HENVENDELSER MODTAGET I HØRINGSPERIODEN

FORSLAG TIL TILLÆG 12 TIL LOKALPLAN 310 TEGLVÆRKSHAVNEN

Høringssvar

Københavns Flydedok og Skibsværft, økonomibygning, Scandiagade 15. Tegning af arkitekt O. Gundelach-Petersen 1918. Københavns Kommune Byggesagsarkiv.

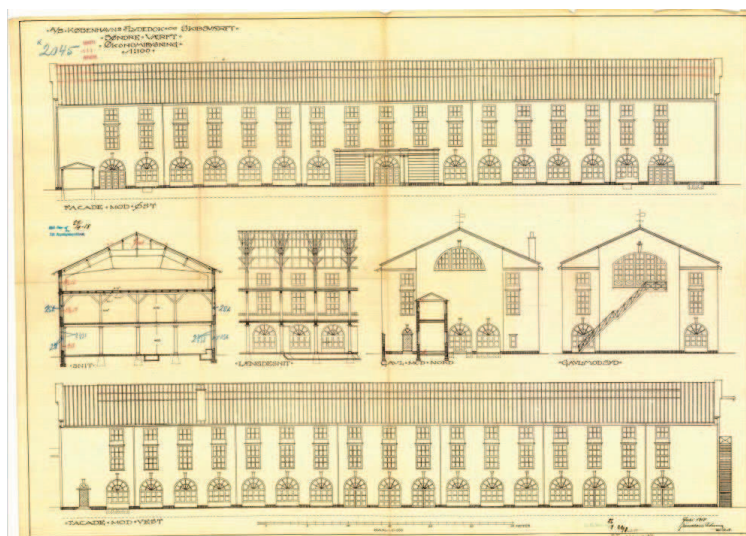
Bygningerne på planområdet er vurderet som bevaringsværdige, og det er yderst positivt, at bygherren vælger at bevare disse. Museet foreslår, at udskiftningen af vinduer samt en eventuel reetablering af overetagen på Scandiagade 15 sker med inspiration fra den oprindelige 3-etagers bygning af O. Gundelach-Petersen, jf. nedenstående tegning.

Kort I

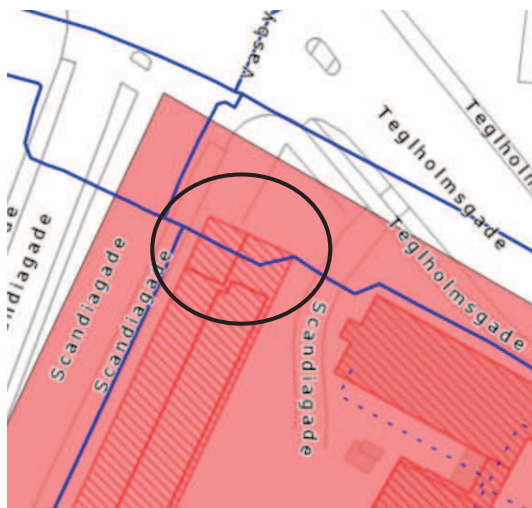
HOFOR skal hermed gøre opmærksom på, at der inden for byggefeltet er placeret en forsyningsledning ejet af HOFOR, jf. kort I. Der er tale om en nyere duktil vandledning etableret i 2018 som erstatning for en ældre støbejernsledning fra 1911. Ifølge byggelederen blev ledningen placeret det pågældende sted, da eksisterende lednings- og kabelinfrastruktur i vej og fortov allerede optog den tilgængelige plads. Dette forhold vurderes fortsat at kunne vanskeliggøre en eventuel omlægning af vandledningen.

Endvidere gør HOFOR opmærksom på, at der langs Scandiagade forefindes adskillige forsyningsledninger, ligeledes ejet af HOFOR, jf. kort II. Disse ledninger er i risiko for at blive beskadiget i forbindelse med udgravningsarbejder relateret til det planlagte byggeri, som illustreret i lokalplanforslagets tegning 5b. Blandt disse installationer findes også en støbejernsledning, som er særlig sårbar over for tæring og brud ved jordarbejder. Det er derfor afgørende, at der i den videre planlægning og projektering tages nødvendige forholdsregler for at beskytte HOFORs ledningsanlæg og sikre fortsat drift og adgang.
